# 屋外重要土木構造物の解析手法の選定フローについて

女川原子力発電所第2号機 工事計画審査資料	
資料番号	O2-補-F-19-0012 改1
提出年月日	2021年2月3日

## 【関連】 地下水位が低い場合の影響検討に係る対応方針について

### 2. 対応方針

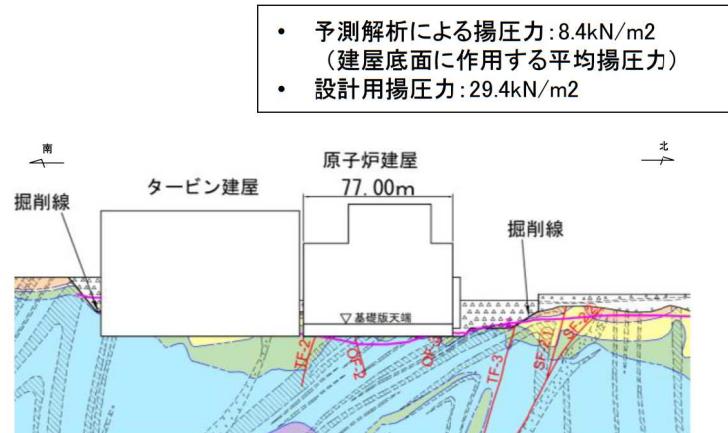
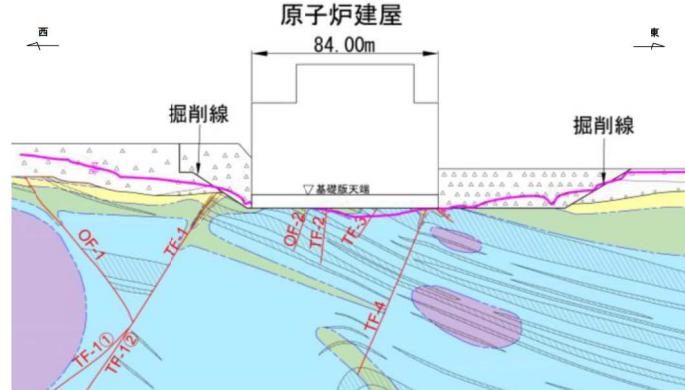
- 水位が低い場合の影響確認方針について、3パターンを抽出しているプロセスを整理するとともに、各パターンに対する具体的な検討方針や、液状化の可能性を踏まえた土木構造物における有効応力解析実施の考え方等を掘り下げて説明すること。(2021/1/13)

- 地下水位を高く設定することが保守的にならない事象を抽出した上で、その事象に対して設計において考慮する地下水位の考え方を整理して説明すること。(2020/10/5)
- 屋外重要土木構造物全般に関し、地下水位の高低が及ぼす評価への影響について、今後まとめて説明すること。(2020/11/11)
- 地下水位が低い場合の耐震安全性への影響確認について、評価対象施設と機能維持の方針を具体的に説明すること。(2020/11/18)

- 女川原子力発電所においては、液状化検討対象施設を幅広く抽出するために、水位が高めに算出されるような解析条件にて浸透流解析を実施し、これを上側に包絡するよう設計用地下水位を設定している。
- これに対し、地下水位低下設備の信頼性向上(多重化等)により、平常時の地下水位は設計用地下水位より低くなる可能性がある。
- 地下水位が低い場合に起こる現象としては、構造物(基礎版等)に作用する水圧の減少、地盤応答の変化(単位体積重量の変化、液状化を含めた周辺地盤の挙動の変化)、構造物周辺に水位差が生じることが考えられる。
- アクセスルートについては、液状化による段差や浮上りを評価するため、地下水位が高いことは保守的な評価となる。
- このことを踏まえ、地下水位が低い場合に耐震評価へ影響を与える可能性のある事象として以下の3パターンを抽出し、各パターンに対する影響検討を行う方針とする。
  - パターンA. 建屋基礎版等において、揚圧力の低減により、応力分布や応答の違いが想定されるケース
  - パターンB. 地下水の分布によって構造物周辺の地盤の応答に違いが生じると想定されるケース
  - パターンC. 構造物の両側面に作用する水位差が大きく、偏圧の影響が想定されるケース
- なお、影響検討に当っては、平常時に想定される地下水位を浸透流解析にて予測し、現実的な水位を確認する。  
【解析実施中、今後説明予定】
